Keitimo siūlymas Nr. 2 Evakuacijos tiltelis

Projekto pavadinimas: „VGTU Elektronikos, Mechanikos ir Transporto inžinerijos fakultetų mokomojo korpuso (Plytinės g. 25, Vilnius) statybos darbai su darbo projekto BIM (angl. Building Information Modeling – Statinio informacinis modelis) aplinkoje parengimu“.

Data: 2022 06 09 d.

Tema: Objektas Nr. 01, Mokomasis korpusas: Tiltelio evakuacijai keitimas.

TP planas:

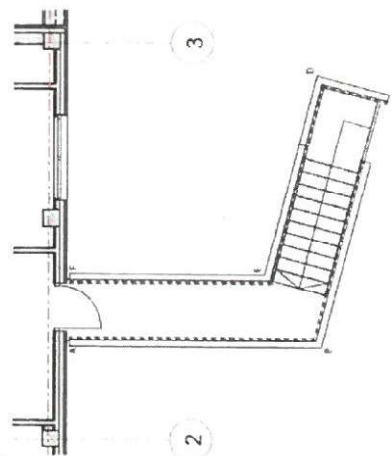
Tam, kad evakuācijas tiltelio išėjimas nekirstu sklypo ribos, koreguojasi jo išėjimo planas.

Pakeisti evakuacijos tiltelio formą, užsukant ties atramine sienute link 3 ašies.
